Product Change Notification

Product group:	SEMiX	Rev.:	00
No	PCN	15-	Main Terminal Harmonisation 主端子の統合
∴	043

SEMiXシリーズの主端子を他のモジュールタイプのもものと統合します。
Harmonisation of SEMiX main terminals used in different module types

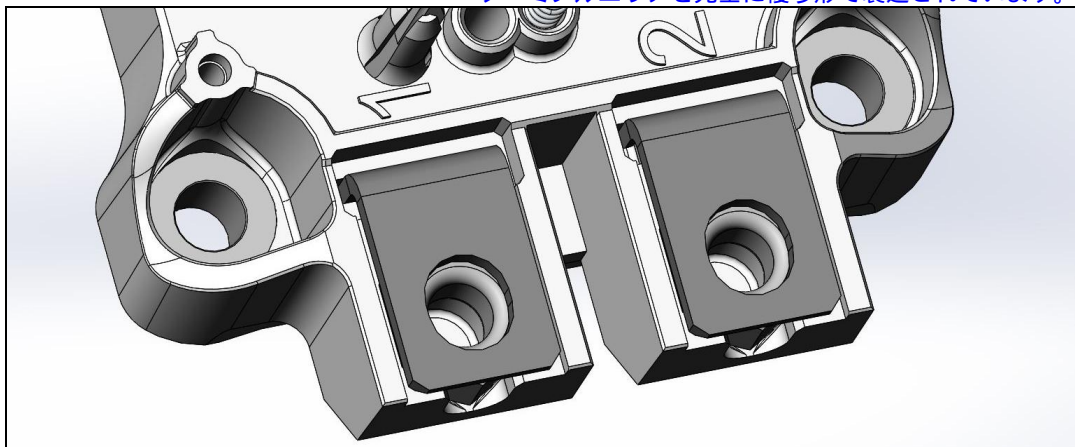
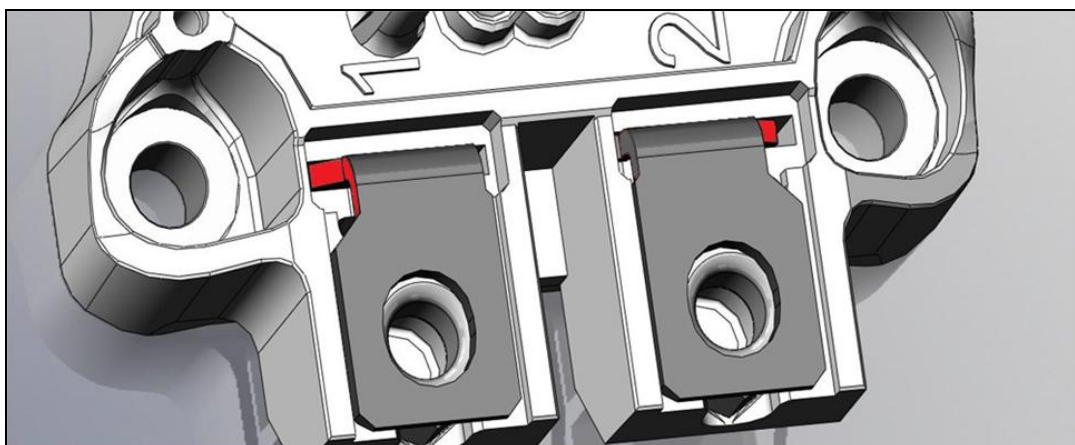
Above listed module types are currently produced with main terminals which cover the complete terminal area. 上記リストのモジュールタイプの主端子は、現在ターミナルエリアを完全に覆う形で製造されています。

新デザインはそれぞれの端子を切り離した形になります。
The new design introduces a cut-out at each terminal.

Continuous improvement process: several terminal designs used in production will be harmonised, to have only one type of DC+, DC- and AC terminal in production. 改善点：製造においていくつかの端子デザインが統合され、DC+とDC-、そしてACターミナルは1種類になります。
